**VERBALE INCONTRO ORDINI E COLLEGI DELLA REGIONE LIGURIA DEL 17/12/2015**

Tavolo Tecnico software CELESTE 2.0

Il presente documento riporta gli esiti della seconda riunione del Tavolo Tecnico sul software CELESTE 2.0 tenuta in data 17 dicembre 2015 presso la sala conferenze di Via XX Settembre 42, Genova. In preparazione all'incontro:

**Figura 6: Schermata per la modifica del rapporto S/V**

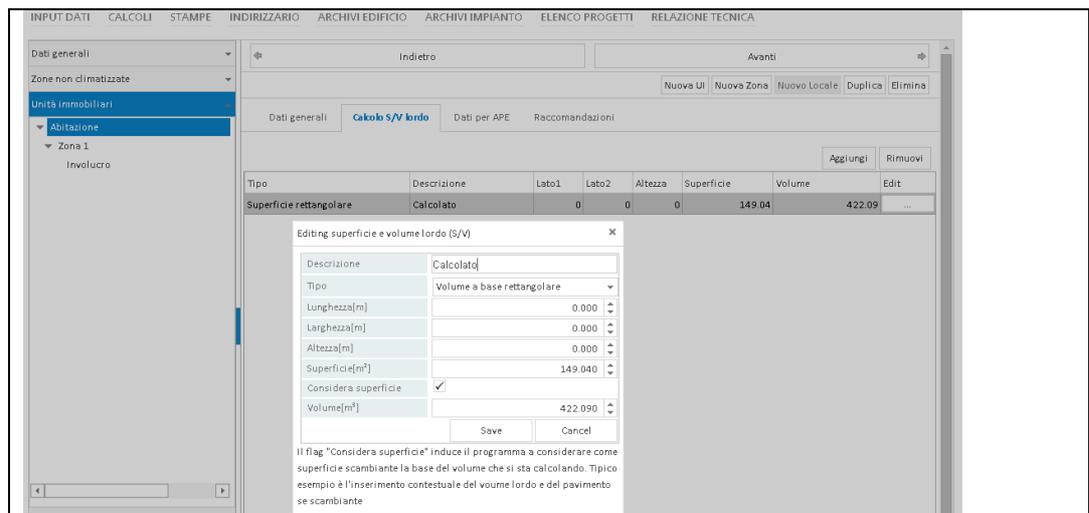
È stato fatto notare che il layout delle schermate di cui alle Figure 5 e 6, necessari alla modifica del rapporto S/V, è differente dal layout della schermata di cui alla Figura 4. Inoltre nella schermata di cui alla Figura 6 il campo “Considera superficie” risulta poco intuitivo e può generare confusione.

**Proposta:** Eliminare la scheda di Figura 6 e al suo posto riprodurre la schermata di Figura 4 rimanendo la Figura 5 inalterata.

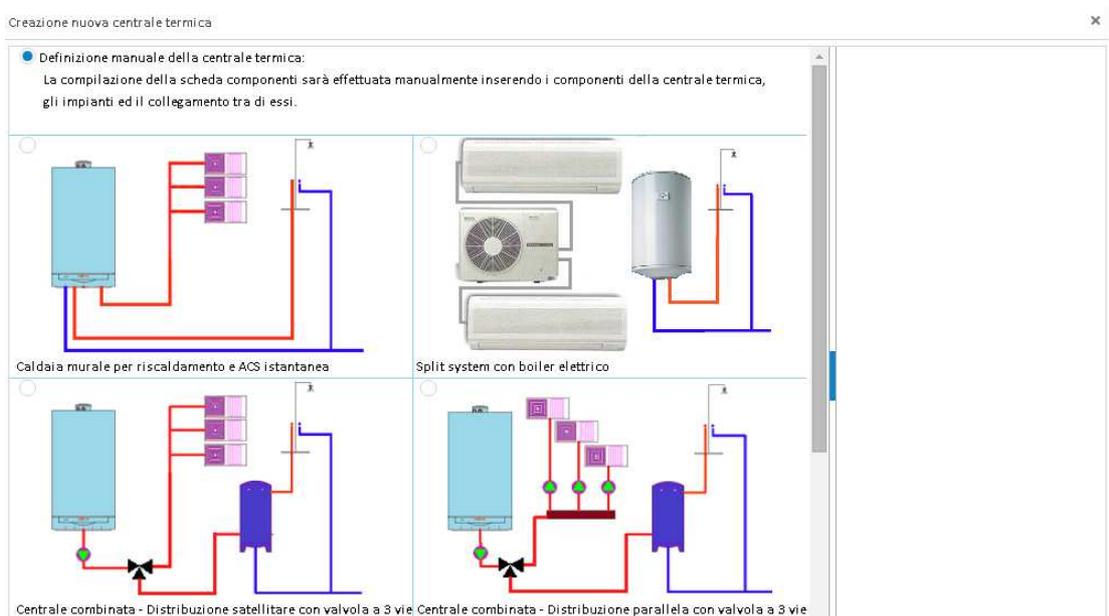
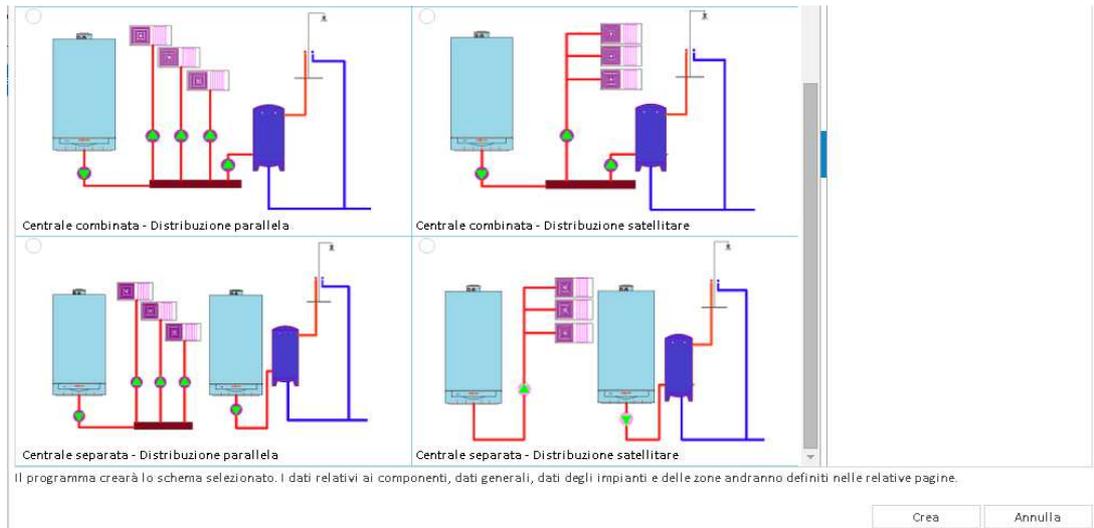
In occasione del precedente incontro i rappresentanti degli Ordini e dei Collegi professionali hanno segnalato alcune difficoltà nella comprensione degli schemi precompilati della centrale termica.

**Impianti:** alcune difficoltà nel comprendere gli schemi proposti, non è chiara la distinzione delle tipologie di impianto (centralizzato, autonomo, riscaldamento centralizzato e produzione ACS sparata....)

Riproponendo la problematica, il Tavolo Tecnico conferma la necessità di modifica; IRE SpA verificherà la fattibilità economica.

**NUOVA ETICHETTA**

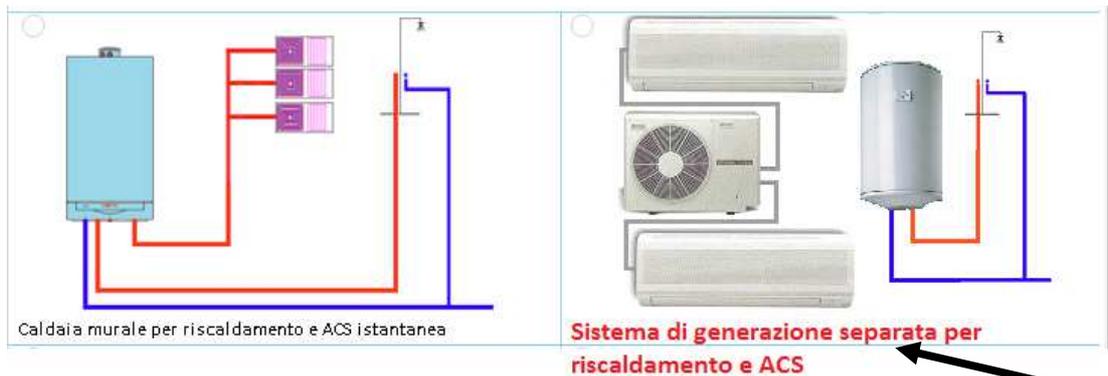
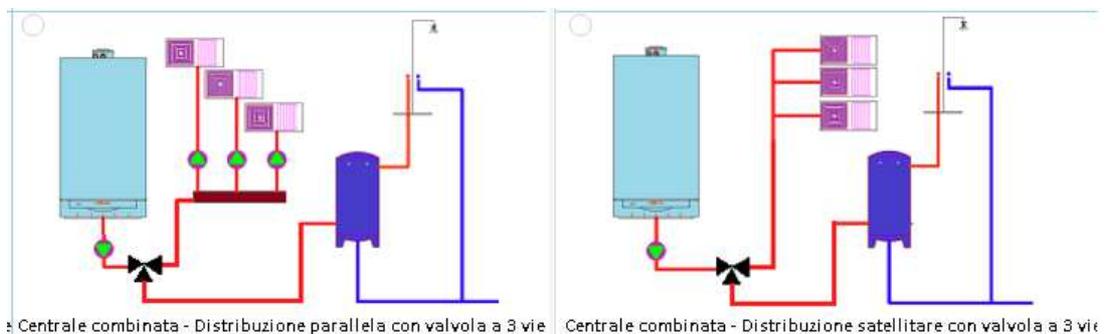
**Proposta 1:** Per migliorare la chiarezza delle tipologie impiantistiche si propone di modificare l'etichetta della seconda immagine della prima riga da "Split sistem con boiler elettrico" a "Sistema di generazione separata per riscaldamento ed ACS" come esemplificato nell'immagine sotto riportata.

**Proposta 2:** invertire la posizione delle immagini della seconda riga come nell'immagine sotto riportata. In tal modo gli schemi impiantistici con "distribuzione parallela" saranno posizionati nella colonna a sinistra mentre quelli con "distribuzione satellitare" saranno disposti nella colonna a destra.
